**Règlement n° 127 (Protection des piétons)**

– **Proposition de série 01 d'amendements au Règlement n° 127**

## **Proposition de série 01 d'amendements au Règlement n° 127**

### **Communication des experts du groupe de travail informel du Règlement technique mondial n° 9 (GTR9 – Phase 2)\***

«Figure 1  
**Jambe d'essai souple: dimensions et positions du centre de gravité du fémur, du genou et du tibia (vue en coupe)**

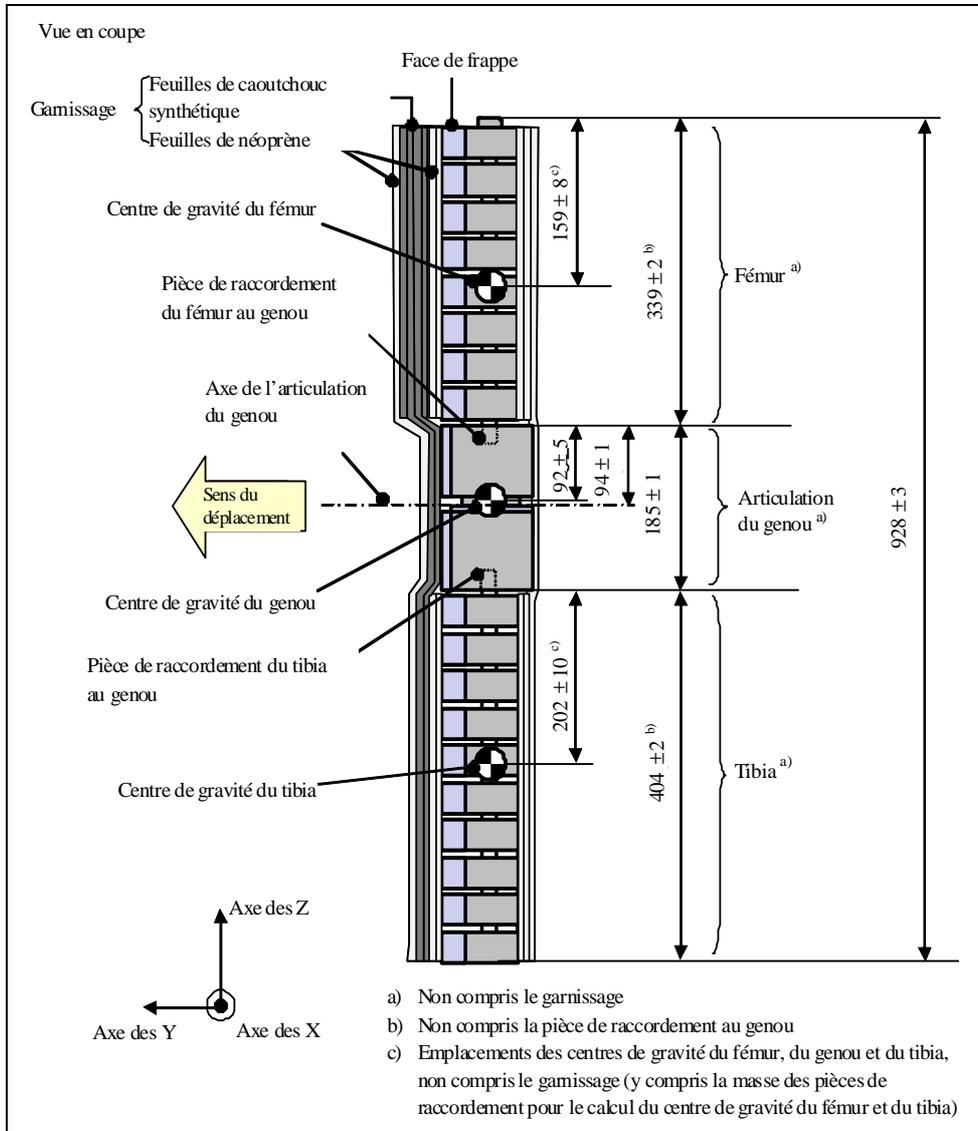
- La jambe d'essai souple est constituée d'un garnissage simulant la chair et la peau, de deux segments longs souples simulant les os (fémur et tibia), et d'une articulation du genou (voir fig. 1). La masse totale de l'élément de frappe doit être de  $13,2 \pm 0,7$  kg. Les dimensions de l'élément de frappe complet sont indiquées en détail à la figure 1.**

- Le centre de gravité du fémur et du tibia sans garnissage, y compris les pièces de raccordement à l'articulation du genou, doit être situé comme prescrit à la figure 1.

Figure 2  
**Jambe d'essai souple: vue en coupe du fémur, du tibia et du genou,**  
**avec dimensions (vue de dessus)**

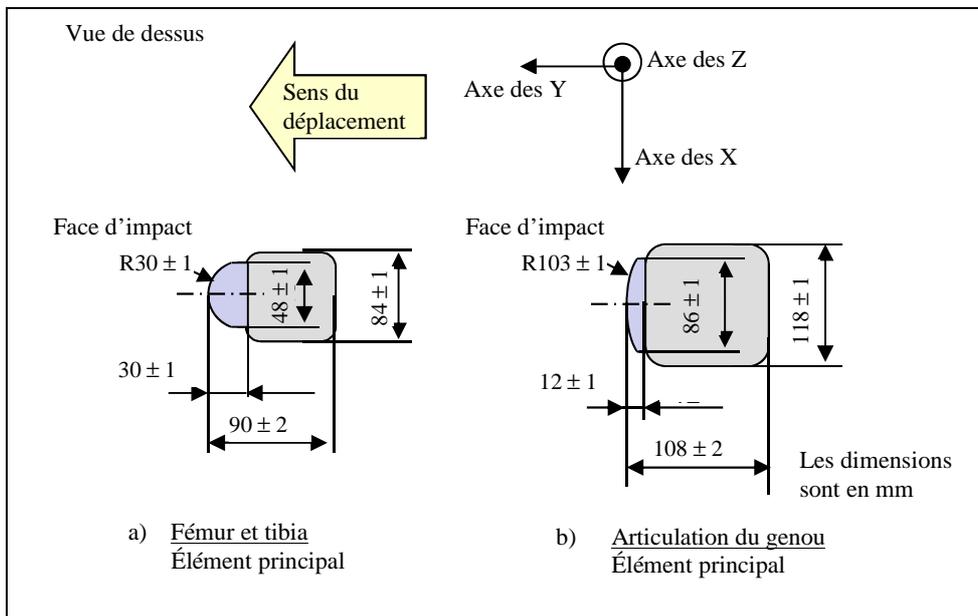
- 1.2 Les segments fémur et tibia ont tous deux un diamètre de  $70 \pm 1$  mm et sont revêtus d'une couche de mousse simulant la chair et d'une autre couche simulant la peau. La couche simulant la chair est représentée par une épaisseur de 25 mm de mousse de type CF 45 ou d'un matériau équivalent. La couche simulant la peau est une mousse de néoprène, doublée des deux côtés d'une épaisseur de 0,5 mm de tissu nylon, pour une épaisseur totale de 6 mm. La forme en coupe transversale du corps principal du fémur et du tibia et les dimensions de leur face d'impact doivent être comme prescrit à la figure 2 a).

- 1.3 L'articulation du genou est équipée d'éléments déformables provenant du même lot de fabrication que ceux utilisés pour les essais d'homologation. La forme en coupe transversale de l'articulation du genou et les dimensions de sa face d'impact doivent être comme prescrit à la figure 2 b).

Figure 3  
**Emplacement des capteurs sur la jambe d'essai souple**

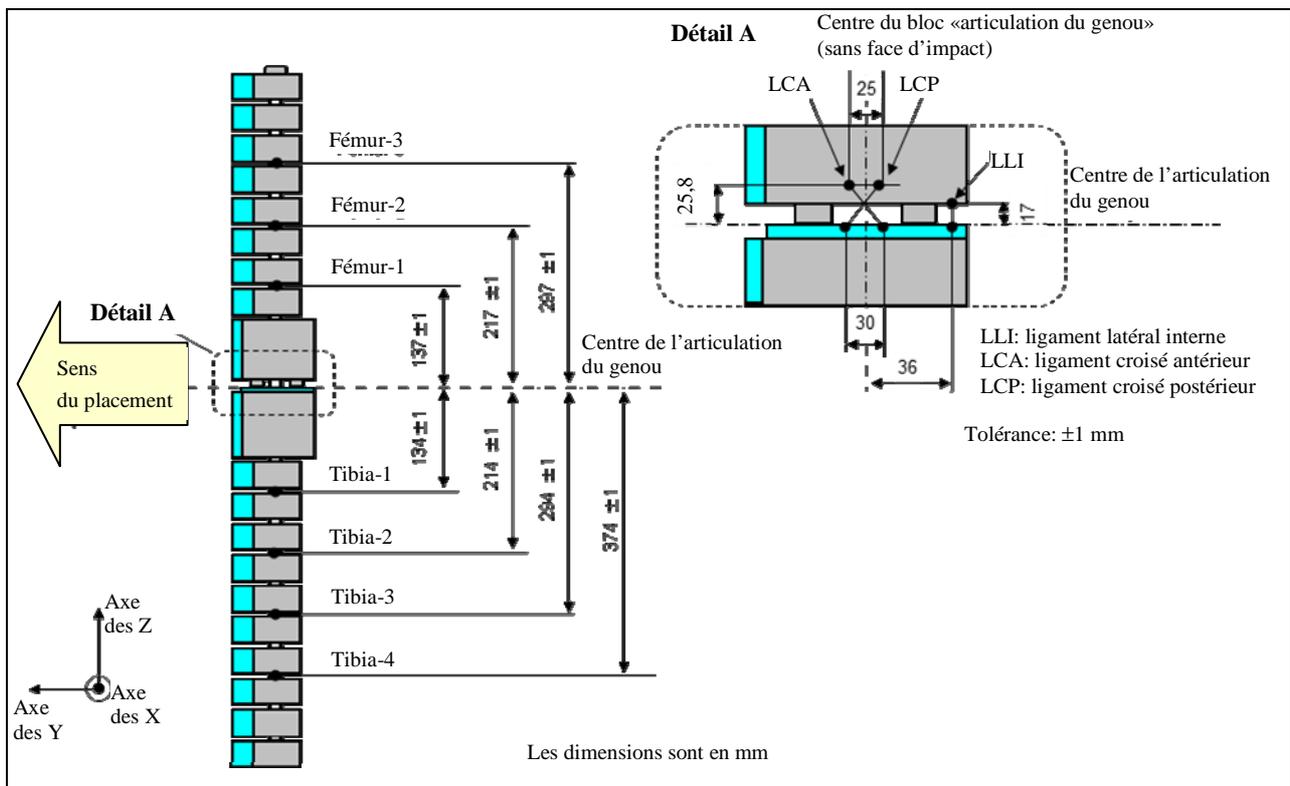
- «2.1 Un accéléromètre uniaxial est monté sur le tibia du côté opposé à l'impact, à  $66 \pm 5$  mm au dessous du centre du genou, son axe sensible étant orienté dans la direction de l'impact. Quatre capteurs doivent être montés sur le tibia pour mesurer les moments de flexion appliqués à celui-ci. Trois capteurs doivent être montés sur le fémur pour mesurer les moments de flexion appliqués à celui-ci. Le point de mesure de chacun des capteurs doit être comme prescrit à la figure 2. L'axe de mesure de chaque capteur doit correspondre à l'axe des X de l'élément de frappe.

du ligament croisé antérieur (LCA) et du ligament croisé postérieur (LCP). Les points de mesure de chacun des capteurs sont indiqués à la figure 3. Les points de mesure doivent être situés à  $\pm 4$  mm près sur l'axe des X du centre du genou.

**Jambe d'essai souple: dimensions du garnissage**

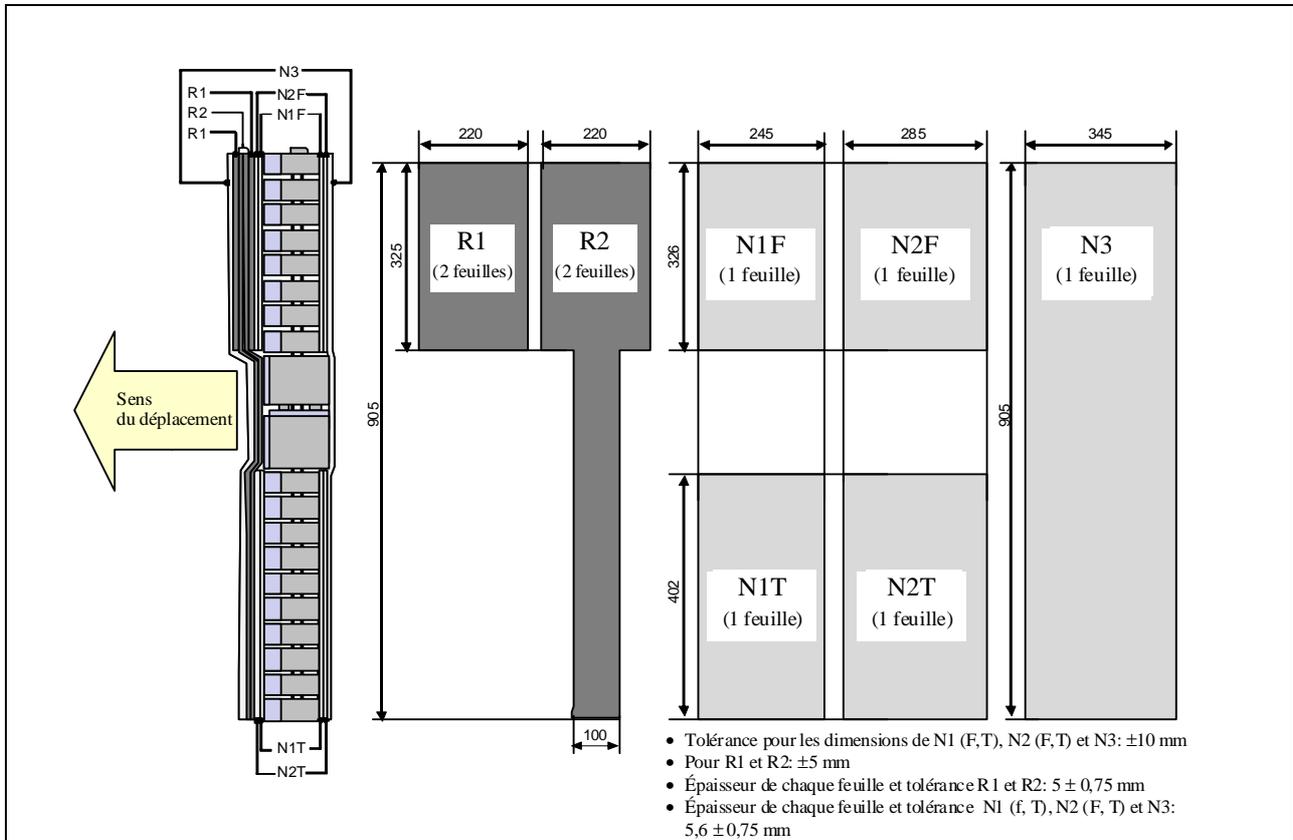
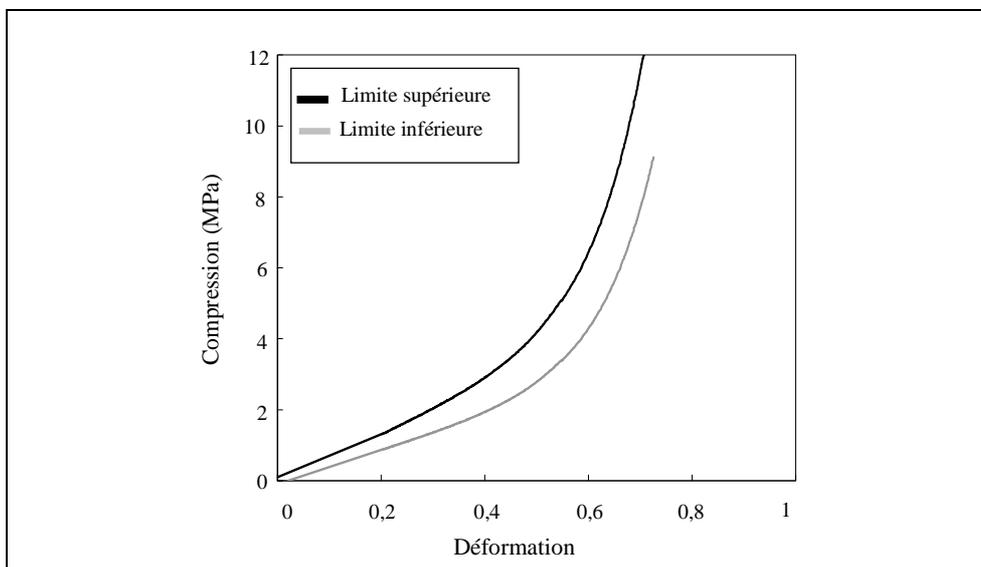
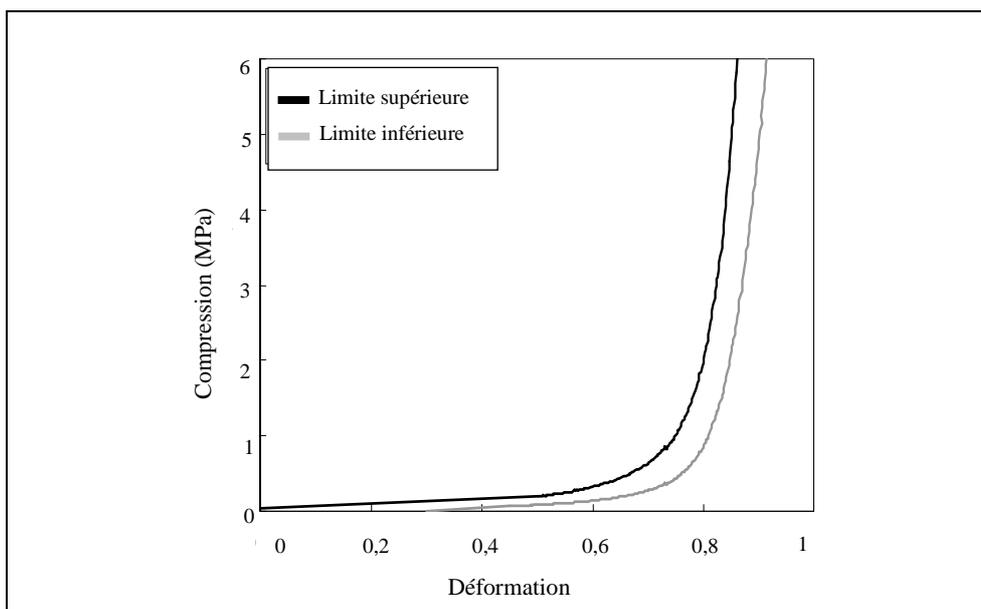
**Pour chaque essai, la jambe d'essai (fémur, genou et tibia) doit être garnie de feuilles de mousse de caoutchouc synthétique (R1 et R2) et de feuilles de néoprène (N1F, N2F, N1T, N2T et N3) simulant la chair, comme décrit à la figure 1. Les feuilles doivent avoir une résistance à la compression conforme à celle indiquée à la figure 2. Les caractéristiques de compression doivent être vérifiées sur des feuilles du même lot que celles utilisées pour le garnissage de l'élément de frappe.**

**Tolérances des angles pour l'orientation de la jambe d'essai souple au moment de l'impact initial**

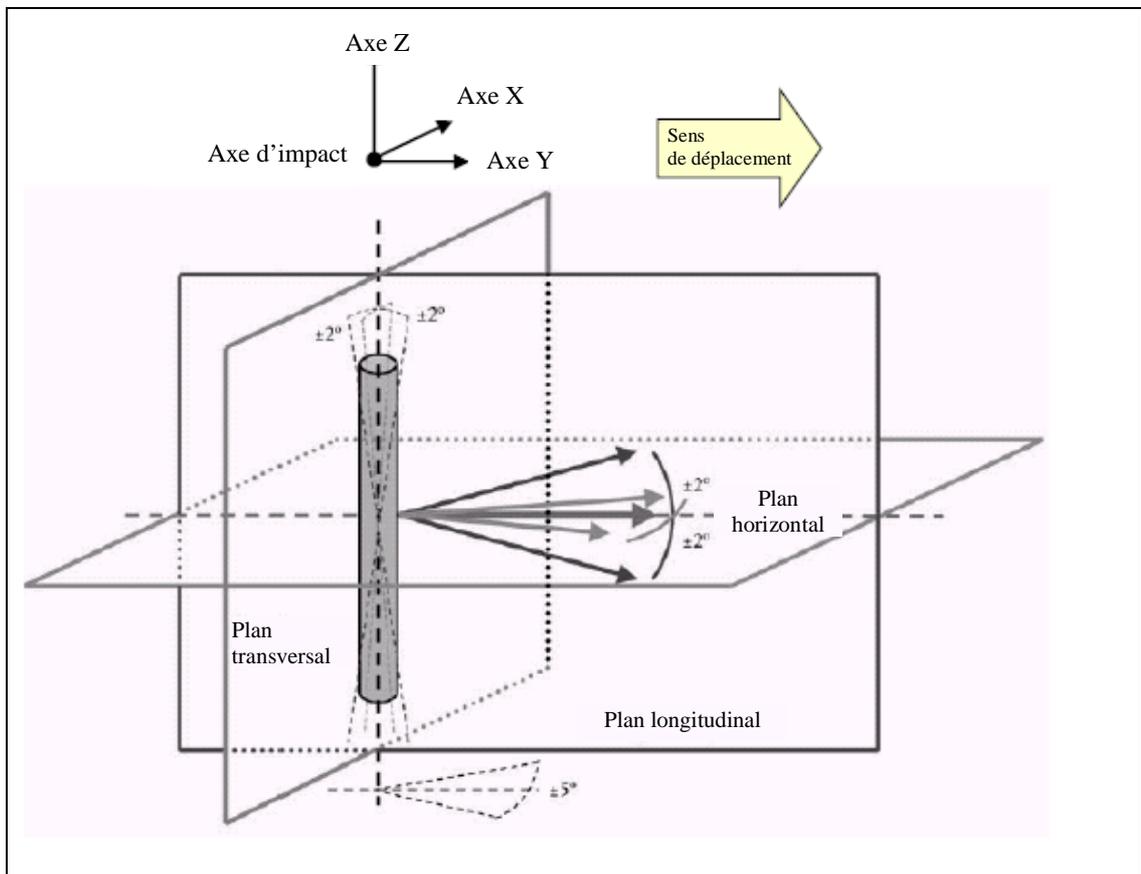
- «1.6 La direction du vecteur de vitesse d'impact doit être située dans le plan horizontal et être parallèle au plan vertical longitudinal du véhicule. La tolérance pour la direction du vecteur de vitesse dans ces deux plans doit être de  $\pm 2^\circ$  au moment du contact initial. **L'axe de la jambe d'essai doit être perpendiculaire au plan horizontal avec une tolérance de  $\pm 2^\circ$  pour l'angle en roulis et l'angle en tangage dans le plan transversal et le plan longitudinal.** Les plans horizontal, longitudinal et transversal sont orthogonaux entre eux (voir fig. 3).

- 1.9 Au moment du contact initial, l'élément de frappe **doit être** orienté dans la direction prévue sur son axe vertical, avec **une tolérance de  $\pm 5^\circ$  pour l'angle en lacet**, pour garantir le fonctionnement correct de l'articulation du genou (voir fig. 3).

**Essai de choc jambe d'essai souple contre pare-chocs sur véhicule complet à son assiette normale (à gauche) et sur section de carrosserie posée sur chandelles (à droite)**

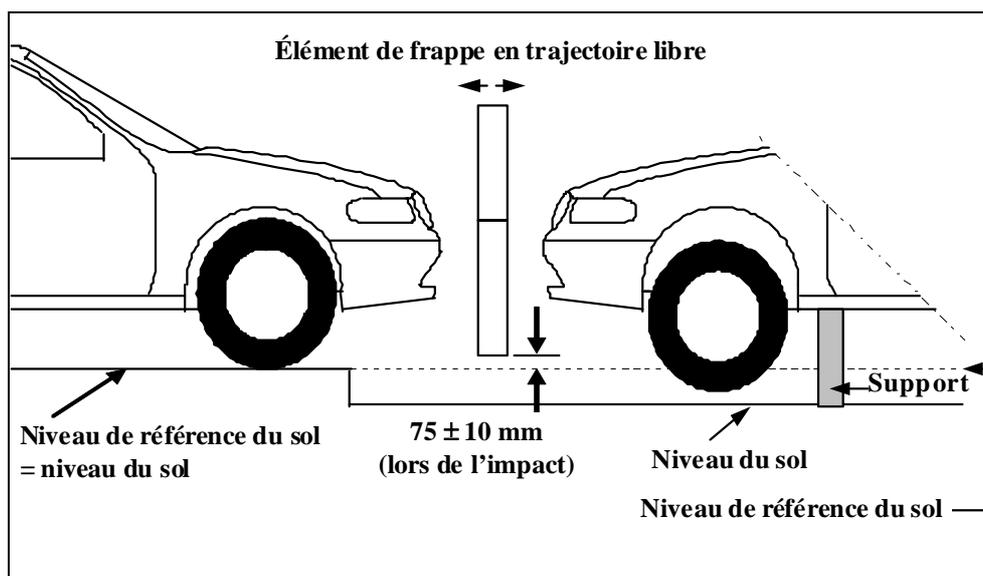
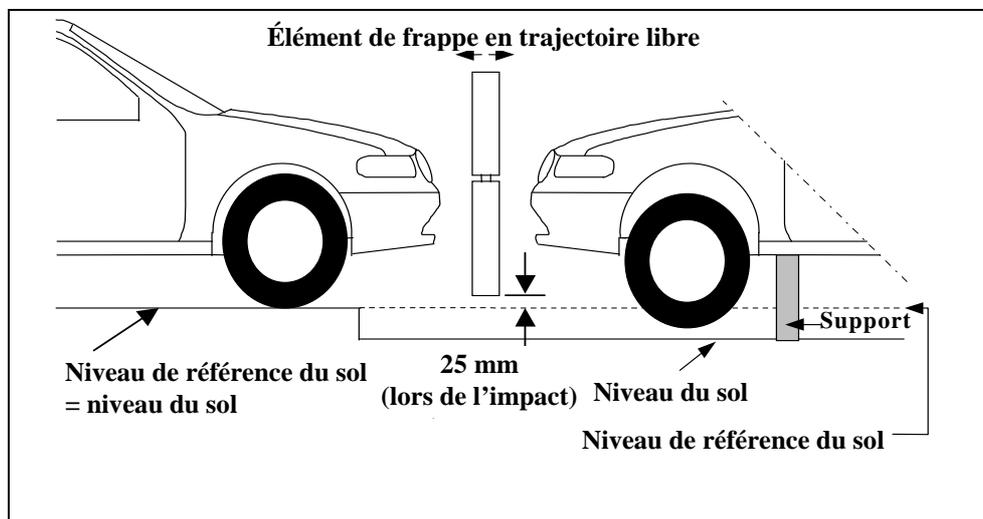
- 1.7 Le bas de l'élément de frappe (**non comprises les pièces nécessaires pour le dispositif de largage et de propulsion**) doit être situé à ~~25~~ **75 mm** au-dessus du niveau de référence du sol au moment du contact initial avec le pare-chocs (voir fig. 4), avec une tolérance de  $\pm 10$  mm. Lors du réglage de la hauteur du dispositif de propulsion, **il doit être tenu compte de l'influence de la gravité pendant que l'élément de frappe est en trajectoire libre.**

**Bande de tolérance prescrite pour la flexion du fémur et du tibia dans l'essai d'homologation statique de la jambe d'essai souple (voir par. 1.2.2 de la présente annexe)**

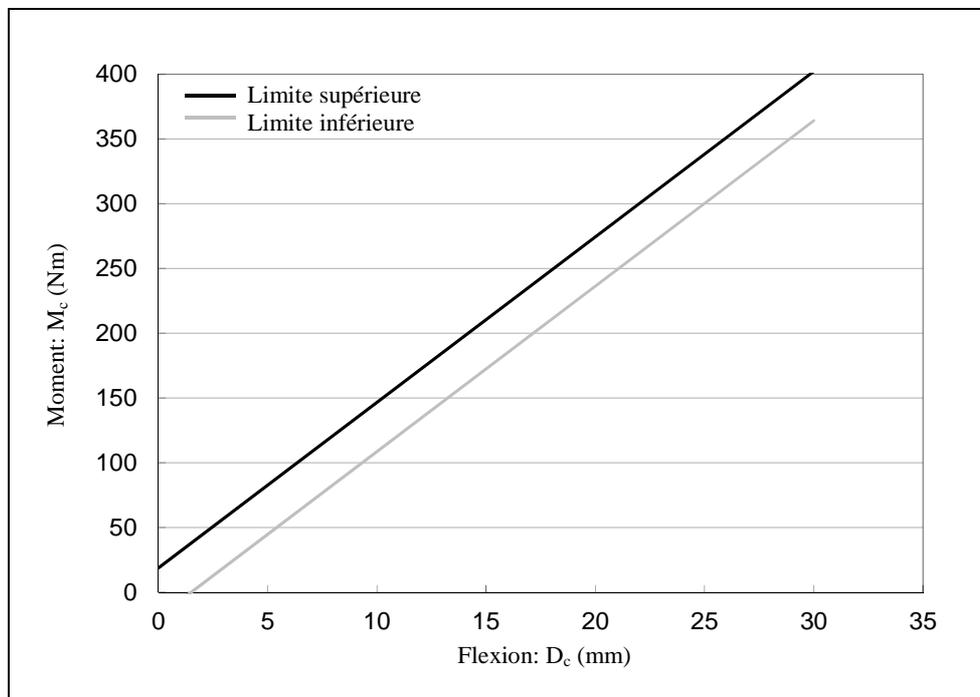
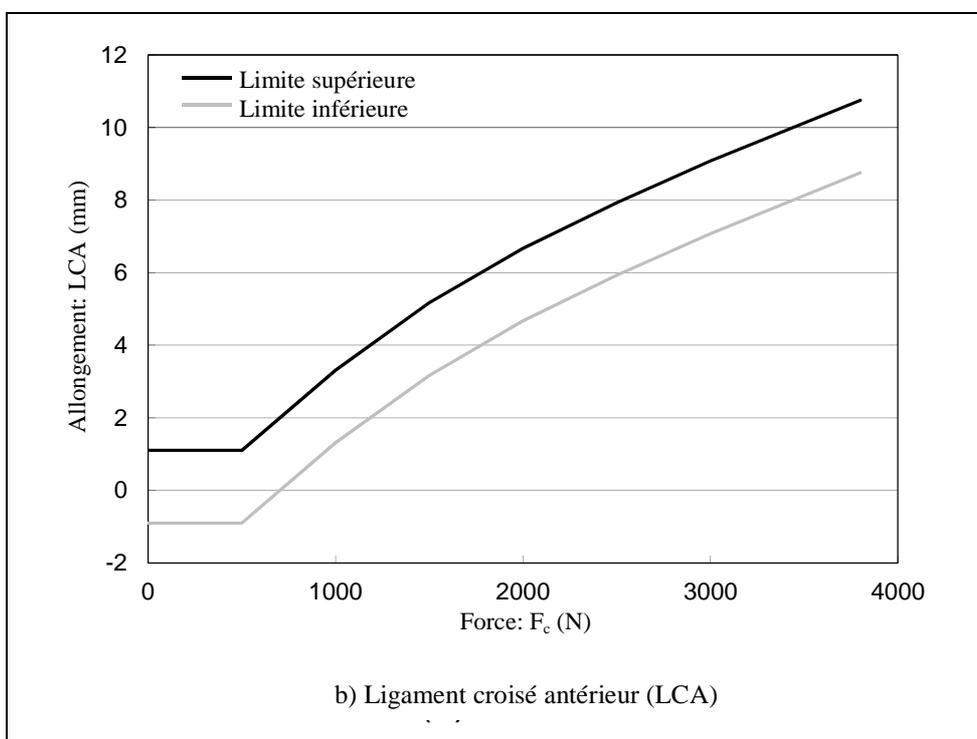
**Lorsque le fémur et le tibia de la jambe d'essai sont sollicités en flexion conformément au paragraphe 1.2.4, le moment appliqué et l'angle de flexion au centre du fémur et du tibia ( $M_c$  et  $D_c$ ) doivent se situer dans la bande de tolérance indiquée à la figure 1.**

**Bande de tolérance prescrite pour l'allongement des ligaments du genou dans l'essai d'homologation statique de la jambe d'essai souple (voir par. 1.2.3 de la présente annexe)**

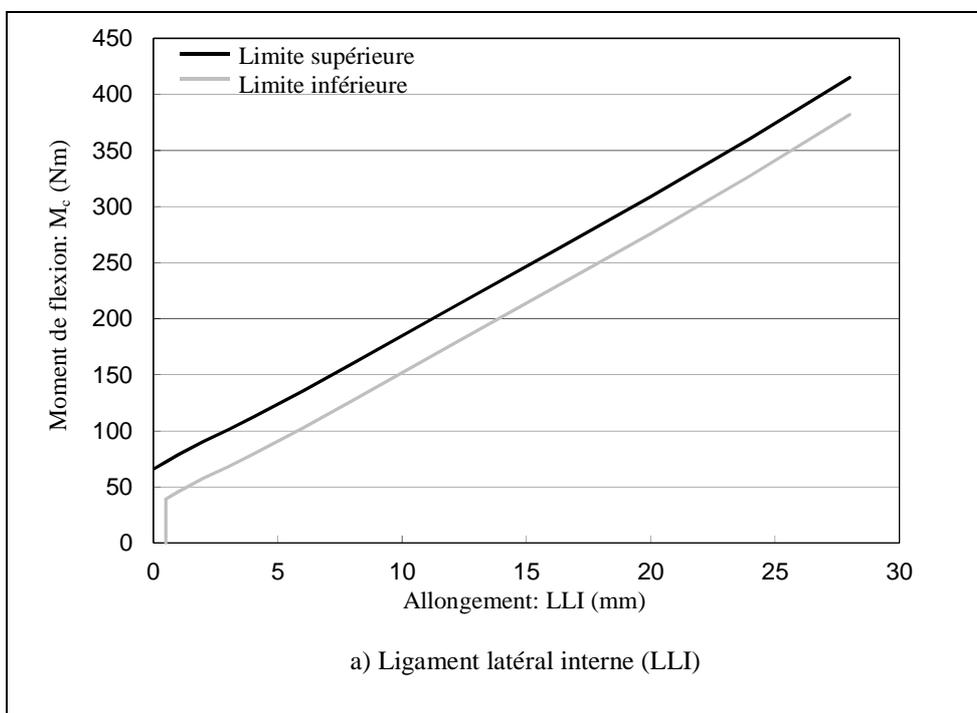
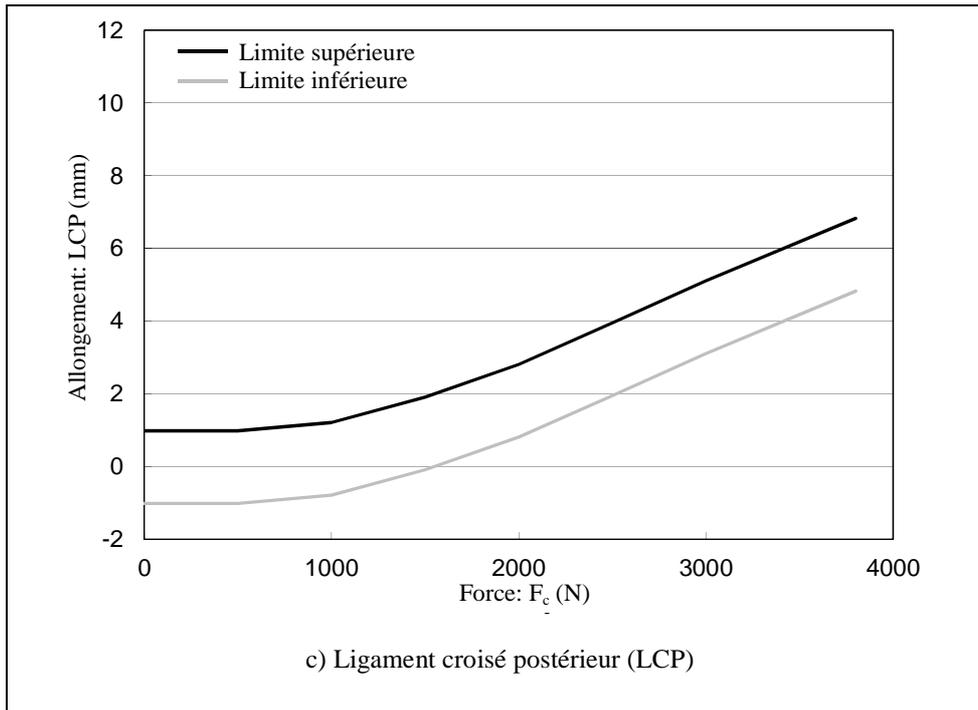
**Lorsque le genou de la jambe d'essai est sollicité en flexion conformément au paragraphe 1.2.5, les allongements des ligaments LLI, LCA et LCP et le moment ou la force appliqués au centre de l'articulation du genou ( $M_c$  ou  $F_c$ ) doivent se situer dans la bande de tolérance indiquée à la figure 2.**
